Mémoire en réponses à l'avis de la MRAe n°2026-ARA-AP-2013- N11357

N° affaire : 20262502

Remplacement du télésiège de Chaudannes

Avis n° 2026-ARA-AP-2013-N11357 - Avis délibéré le 5 mars 2026

ILLUSTRATION DE LA LIMITE D'UNE EXPLOITATION CHAUDANNES ESTIVALE

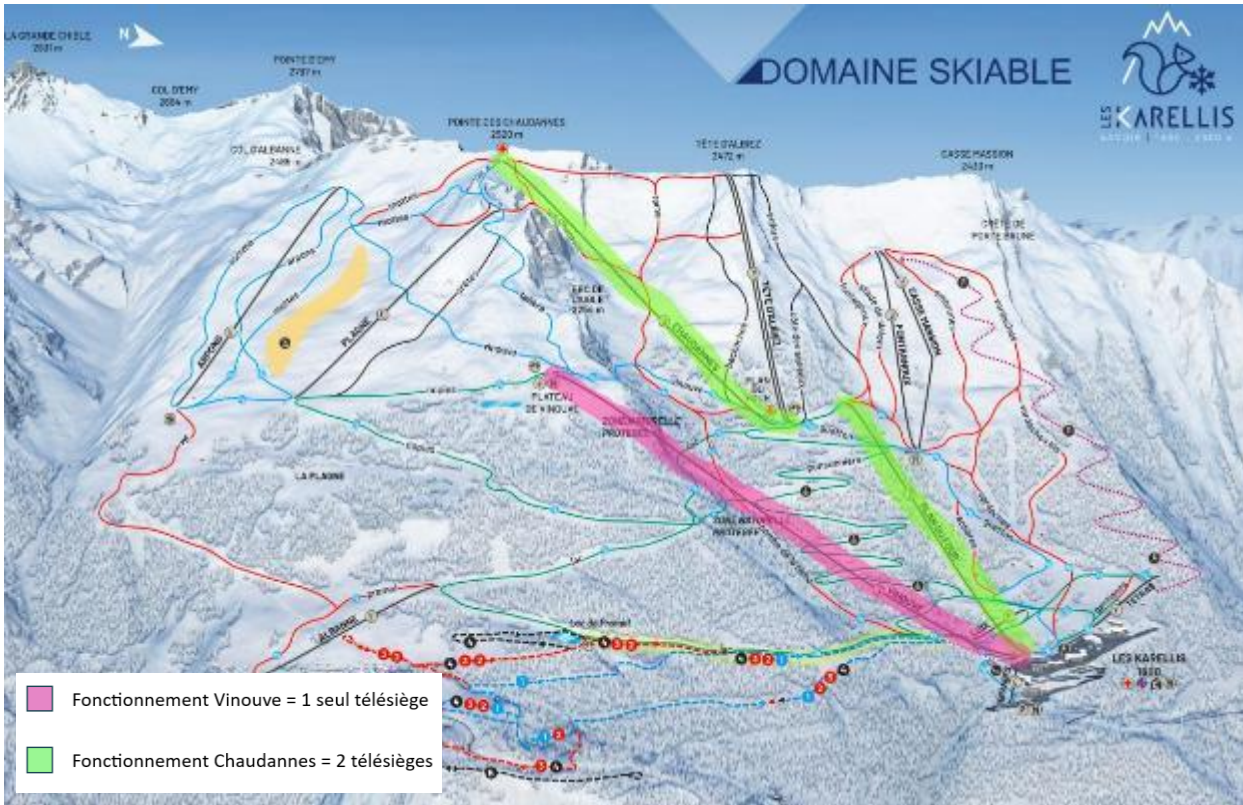
La limite d'une exploitation Chaudannes estivale : des contraintes fonctionnelles ne rendent pas l'exploitation du TS de Chaudannes intéressante, car cette remontée dépend du TS du Plan du Four en front de neige. (voir illustration page suivante). Ce fonctionnement qui ne bénéficiera plus des aménagements des pistes de VTT et de Mountain-Kart ne pourra donc s'envisager qu'un seul jour par semaine voire qu'une demi-journée dans un premier temps. Le reste de la semaine se sera toujours le télésiège de Vinouve qui sera exploité comme actuellement.

A titre de comparaison, l'exploitation estivale (soit 3500 passages/saison) représente une journée d'exploitation hivernale (soit 3500 passage/jour).

3.3.5. Evaluation simplifiée d'incidences Natura 2000

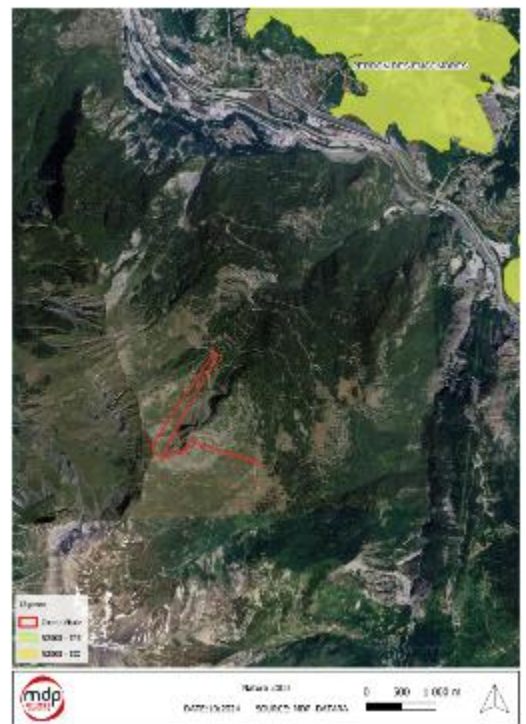
Néanmoins, en réponse à la MRAe, nous proposons ci-dessous des éléments d'une évaluation simplifiée au titre de la N2000.

Le projet est situé à 3km de la SIC et ZPS du Perron des Encombres, séparé par la vallée de la Maurienne conférant une rupture écologique entre les 2 site N2000 et la zone de projet. Au regard de la distance et de la rupture écologique il est possible de considérer que les liens directs entre les populations sont faibles.

Le projet ne génère pas d'incidences significatives sur des habitats d'intérêt communautaire et/ou prioritaire de la N2000. Le projet n'est pas de nature à induire une modification de l'état de conservation des habitats communautaire de la N2000 du Perron des Encombres.
